ВТУЛКИ ЦЕНТРИРУЮЩИЕ ДЛЯ МОДЕЛЬНЫХ ПЛИТ
Конструкция и размеры
 Centering bushes for pattern plates. Design and dimensions

ГОСТ
20126—74

Изменение № 1 ГОСТ 20126—74 Втулки центрирующие для модельных плит.
Конструкция и размеры

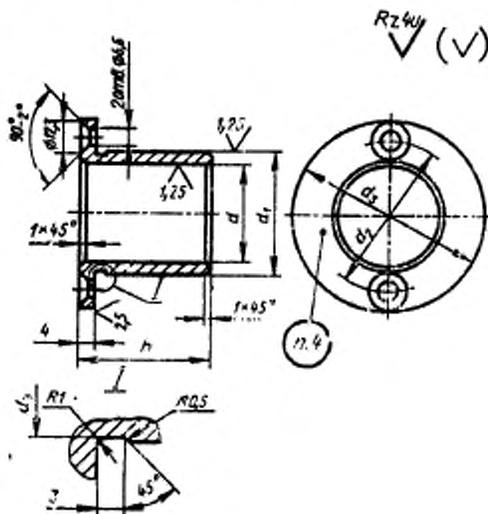
Пункт 1. Заменить обозначения: A_3 на Н8; Pr на r_6 ;
таблица. Заменить наименование графы: «Теоретическая масса, кг» на
«Масса, кг, не более»;
таблицу дополнить новым типоразмером втулки:

Обозначение штука	d (пред. откл. по 118)	d_1 (пред. откл. по 16)	d_2 (пред. откл. $\pm 0,2$)	d_3	d_4	h	Масса, кг, не более
0290-0855	20	25	38	52	24,5	20	0,04
